Conferenza dei Servizi Istruttoria ai sensi dell'art. 56 comma 1 della L.R. 10/2010 per il pronunciamento di compatibilità ambientale del “ Progetto definitivo per la coltivazione ed il recupero del sito estrattivo ubicato in località Poggio alle Macine” nel Comune di Calenzano.

Alle ore 10,00 del giorno martedì 23 giugno 2015, si è riunita presso la sede comunale la Conferenza dei Servizi Istruttoria per l'esame dello Studio di Impatto Ambientale (SIA) relativo al "Progetto definitivo per la coltivazione ed il recupero del sito estrattivo ubicato in località Poggio alle Macine" e del progetto stesso, presentato in data 24 marzo 2015 prot. N. 6520 dal Consorzio Estrattivo La Cassiana.

Estratto Ortofotocarta anno 2013 di proprietà AGEA. Scala di visibilità 1:1 - 1:5.000.000. Dettaglio 1:10000

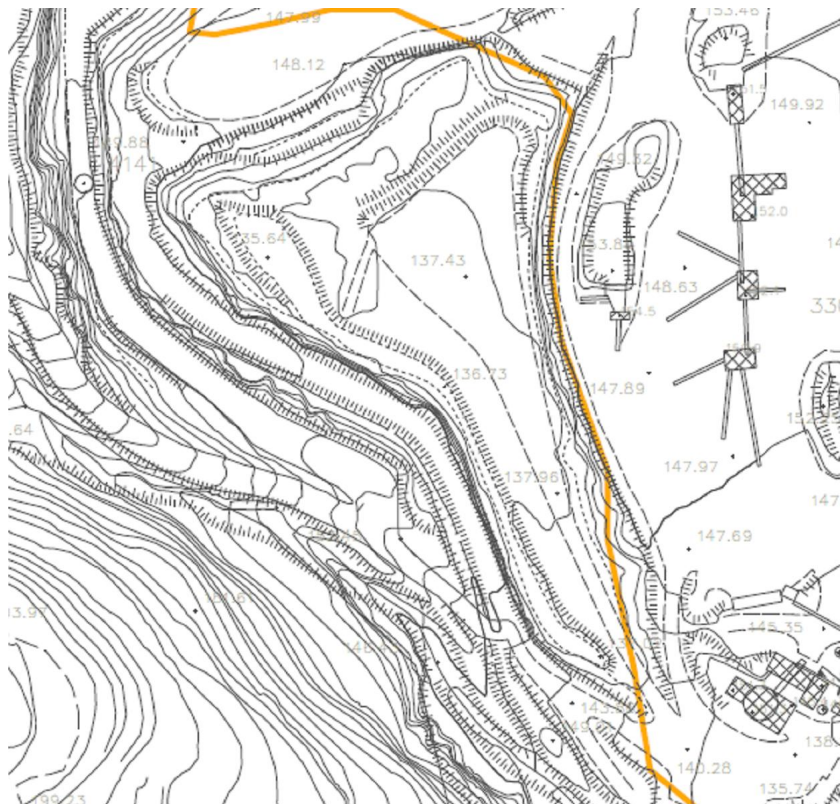
Dall'analisi della documentazione presentata sussistono forti perplessità circa il reale stato attuale dei luoghi; in particolare nell'area del piazzale di cava, dal confronto con aerofotogrammetrie recenti, non pare esistere, o esistere più, il grande vacuo indicato nella porzione occidentale, dalla forma allungata ed irregolare, avente una quota di fondo intorno ai 137 m. s.l.m. e una quota delle "sponde" intorno ai 148 m s.l.m. (vedi figura).

Non è inoltre chiaro se tale vacuo sia la depressione che ospita il sopracitato “Bacino di Raccolta”: la TAV III - Carta Geologica sembrerebbe alludere a tale possibilità utilizzando per tale area una campitura blu con la quale si rappresentano le acque ed i corpi idrici. Ad ogni modo, acclarato che la morfologia attuale della depressione non è quella rappresentata, ma risulta alquanto modificata e ridotta nella sua consistenza, si chiede di chiarire la natura e la consistenza volumetrica dei materiali con i quali si è effettuato il riempimento e le autorizzazioni con le quali è stato possibile realizzare tale intervento.
